改善箇所説明図

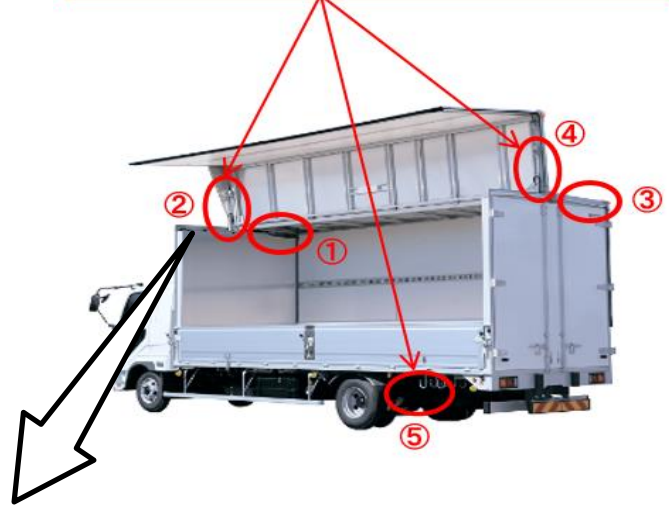
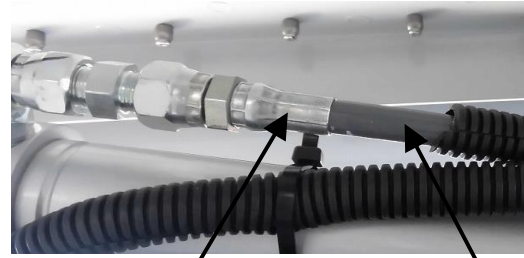
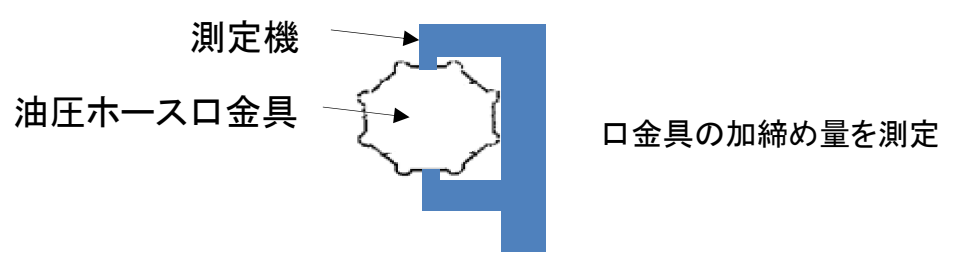
不具合発生箇所
前後左右4か所にある油圧シリンダーへ接続する油圧ホースの口金具加締め部 (①～④)
油圧ユニット出口に接続する油圧ホースの口金具加締め部 (⑤)

ウイング車の開閉用油圧ホースにおいて、製造治具の管理に不備があったため、先端に取り付けられている口金具が規定値より強く加締められているものがある。そのため、ウイング開閉に伴い圧力がかかると口金具部の油圧ホースが破損し油漏れを起こし、ウイングが作動しなくなるおそれがある。

改善措置の内容
全車両、油圧ホース口金具部の加締め量を測定し、加締め量が規定値から外れているものは新規油圧ホースと交換する。
